Keuringsverslag van een elektrische laagspanning- en zeer lage spanningsinstallatie

NIET CONFORM

Datum keuring: 01/02/2023

Straatnaam	Kerkstraat
Huisnummer	77
Busnummer	1e verdiep
Postcode	9200
Gemeente	DENDERMONDE
Land	België

Afbeelding schakel- en verdeelbord:

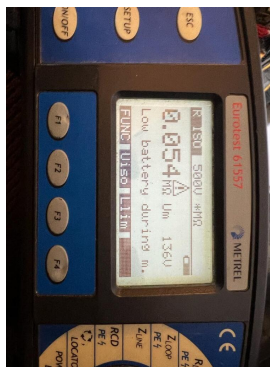
I2.01 De waarde van de isolatieweerstand van één of meerdere stroombanen is kleiner dan 0,5M ohm (Boek 1 Onderafdeling 6.4.5.1.)

I5.10 Niet gebruikte invoeringen van het verdeelbord zijn niet correct of onvoldoende afgedicht. (Boek 1 Afdeling 5.1.4. en 4.2.2.3.)

Doorverbindingen in de kast te voorzien van kabelschoenen.

Differentieel beneden te voorzien voor de beveiliging van de kabel naar boven.
